**ACCORDO DI PIANIFICAZIONE  
“COLLEGAMENTO SP12 – SP 22”**

*DOCUMENTI DI VARIANTE AL PTCP*

## 0. SINTESI CONTENUTI DELLA VARIANTE

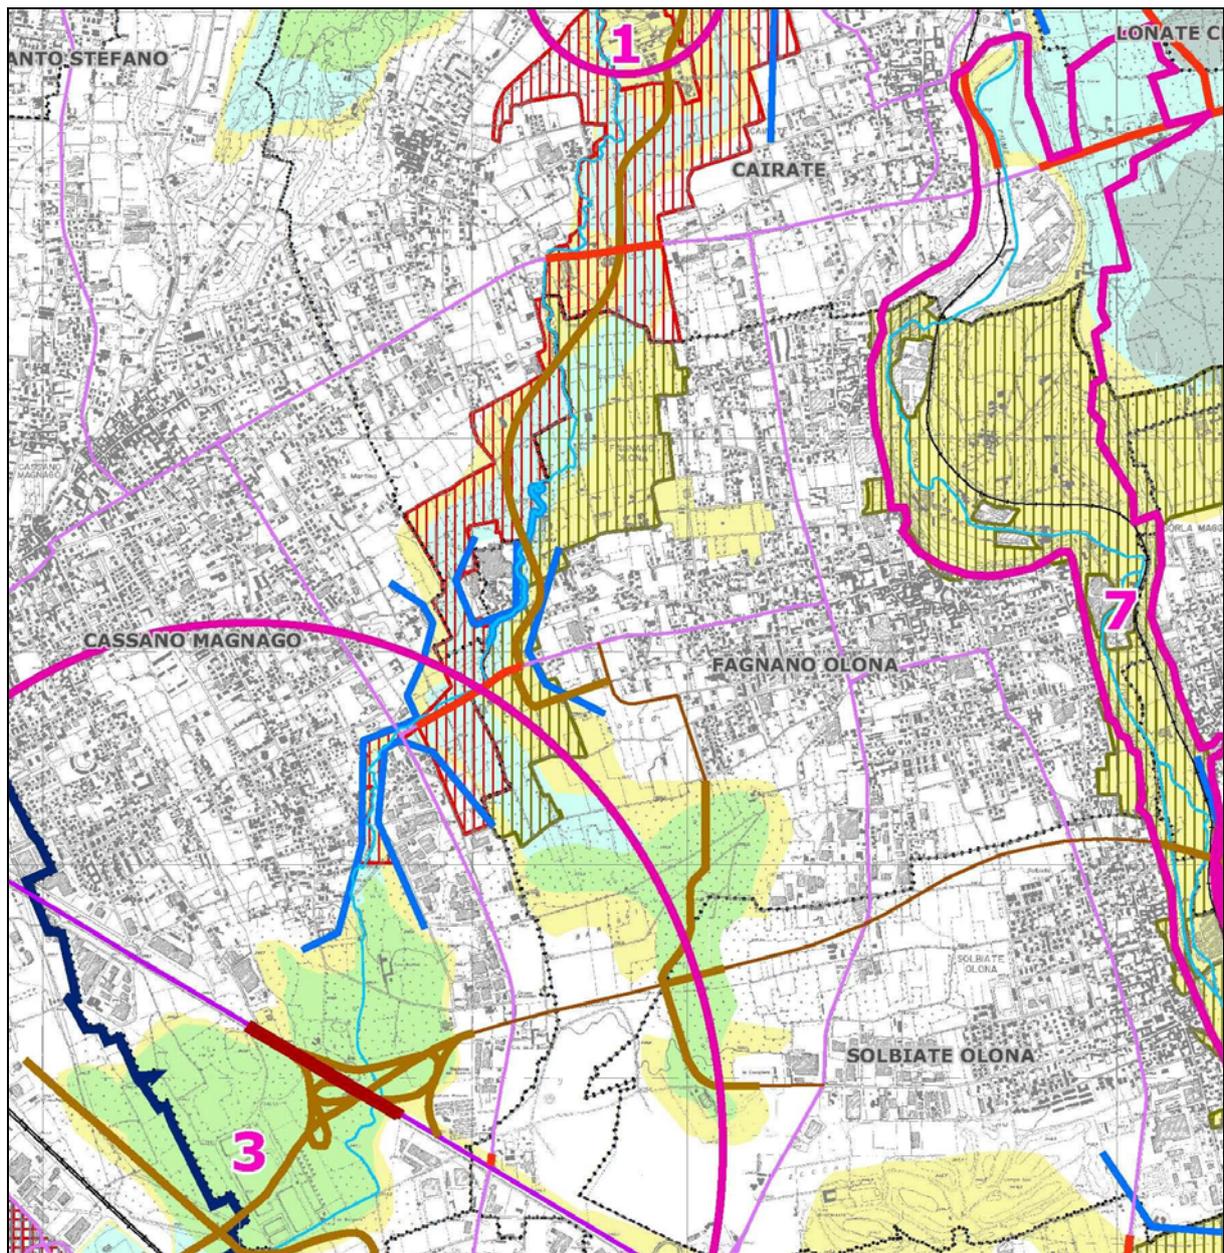
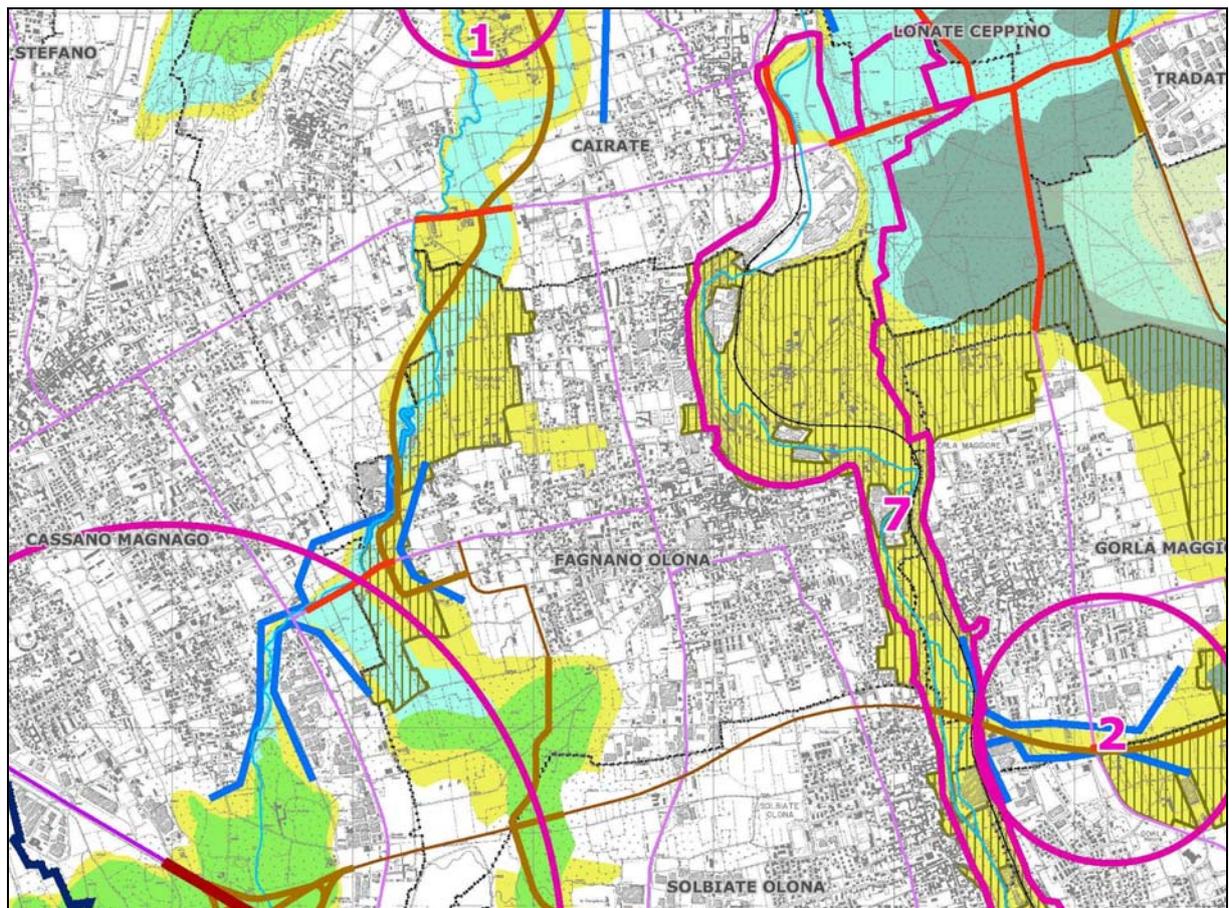
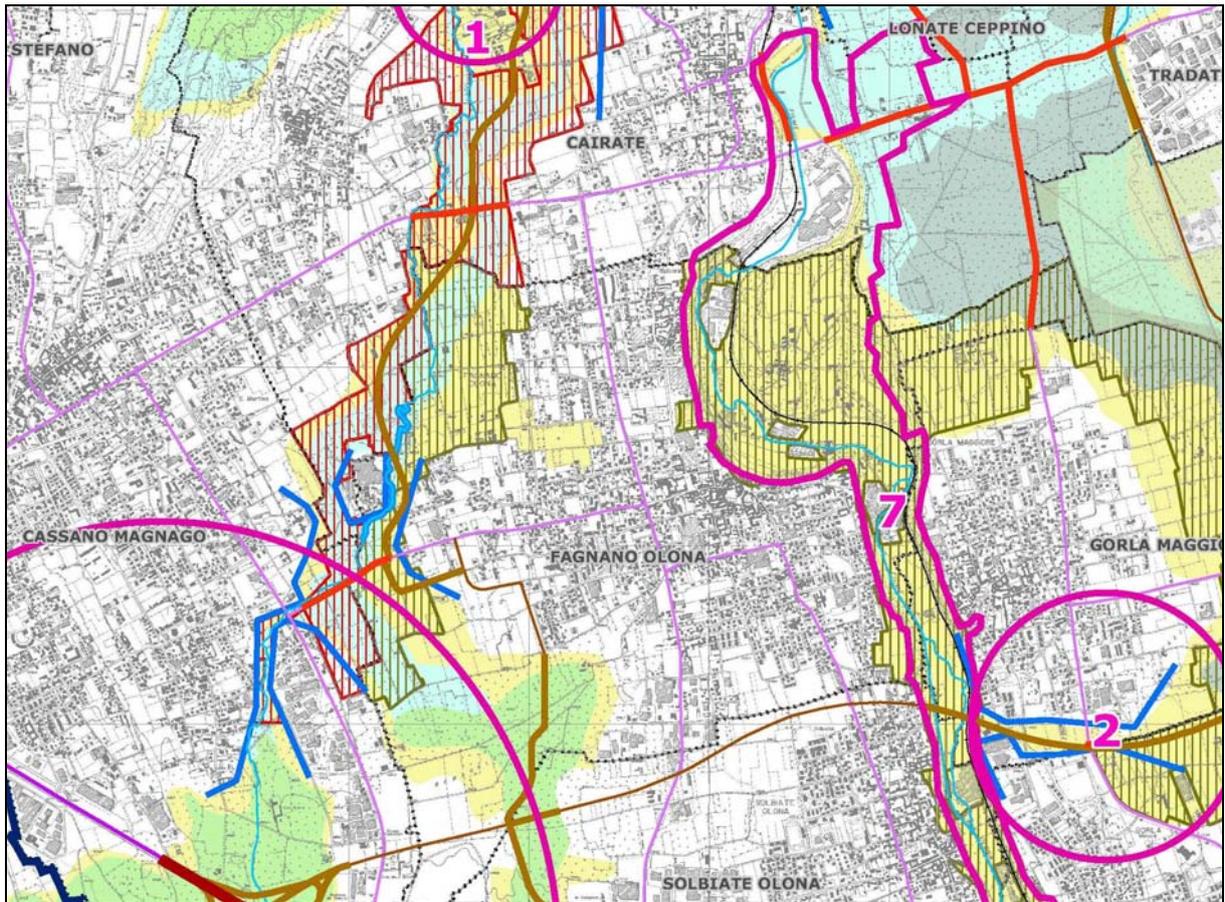
2. Proposta ampliamento PLIS	<p><b>CARTOGRAFIA</b></p> <ul style="list-style-type: none"> <li>- PAE3, PAE3g, PAE3h, PAE3i e PAE3l: estensione PLIS "RTO", estensione PLIS "Medio Olona"</li> </ul>

3. Modifica progetto rete ecologica provinciale	<p><b>CARTOGRAFIA</b></p> <ul style="list-style-type: none"> <li>- PAE3, PAE3g, PAE3h, PAE3i e PAE3l: inserimento varco e corridoio. Modifiche a fasce tampone</li> <li>- CARTA DI SINTESI: modifica perimetro rete ecologica provinciale</li> </ul>
